2013年9月

パラマウントベッド株式会社

『楽匠 部品取付けのお願い』について

<対象品の特定方法等について>

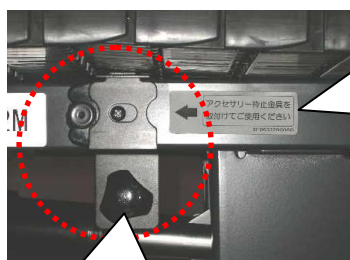
○駆動部もしくは頭側アクセサリー枠のどちらか一方でも対象品であれば、「アクセサリー枠止金具」の取付けが必要です（本紙裏面をご参照下さい。）。

- ※ 対象品 (旧ユニット) は、頭側アクセサリ一枠を駆動部に固定するノブボルトが左右各1本、対象外の新型ユニットは左右各2本になっています。
- ※ 頭側アクセサリ一枠・駆動部の一方が『新ユニット』であっても、もう一方が『旧ユニット』の組合せで使用される場合は、『アクセサリ一枠止金具』の取付けが必要です。

<p>アクセサリ一枠止樹脂</p>	 <p>アクセサリ一枠止金具</p>	<p>注意ラベル 『アクセサリ一枠止金具』に同梱。頭側アクセサリ一枠に貼付して下さい。</p>
<p>旧ユニット 左右各1 新ユニット 左右各2</p>			以上
